PG-FP5 フラッシュメモリプログラマ

R20UT0689JJ1300

リリースノート

この添付資料では、PG-FP5 が該当する仕様追加/変更事項、制限事項、注意事項を記載しています。用語、注意事項については、ユーザーズマニュアルにも掲載されておりますので、あわせてお読みください。

No.1 Cancel ボタンの仕様変更

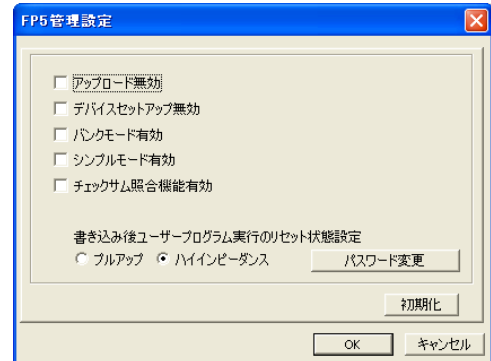
【内容】PG-FP5 本体の Cancel ボタン機能について、全てのコマンドに対して中断する機能から、[読み出し]コマンドのみ中断する機能に仕様変更しました。

【改善案】管理記号 A(ファームウェア:V1.01/FPGA:V1/GUI:V1.00)以上で仕様変更されております。

No.15 [ワイドボルテージモード]機能追加

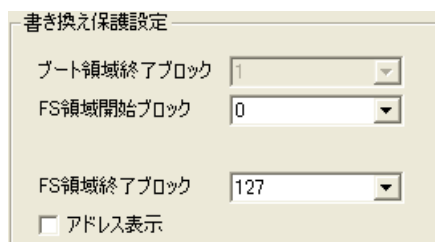
【内 容】[コマンドオプション]エリアに[ワイドボルテージモード]チェックボックスを追加しました。[ワイドボルテージモード]をチェックした場合、ワイドボルテージモードで各コマンドを実行することが可能になります。チェックしない場合、フルスピードモードで各コマンドを実行することが可能になります。なお、[ワイドボルテージモード]チェックボックスは本機能が対応しているデバイスを選択したときに、有効になります。

【改善案】管理記号 A(ファームウェア:V2.02/FPGA:V2/GUI:V2.02)以上で仕様追加されております。

No.16 [書き換え保護設定]エリアの配置変更

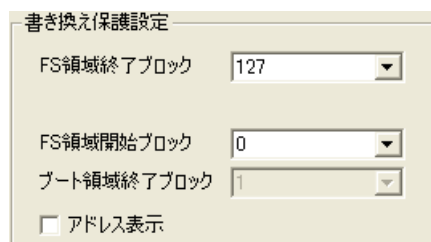
【内 容】[書き換え保護設定]エリアの配置を変更しました。

【改善案】管理記号 A(ファームウェア:V2.02/FPGA:V2/GUI:V2.02)以上で仕様変更されております。

No.25 対応 Windows の変更

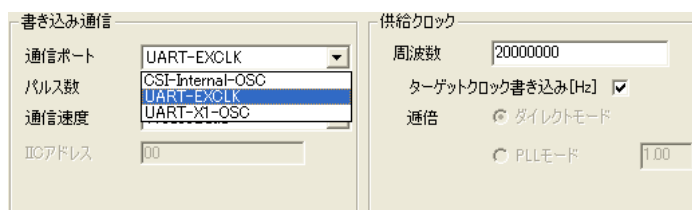
【内 容】Windows 7（32bit 版, 64bit 版）, Windows Vista（64bit 版）をサポート追加しました。

Windows 2000 をサポート対象外としました。

【改善案】管理記号 A,C,D(ファームウェア:V2.06/FPGA:V4/GUI:V2.06)以上で仕様変更されております。
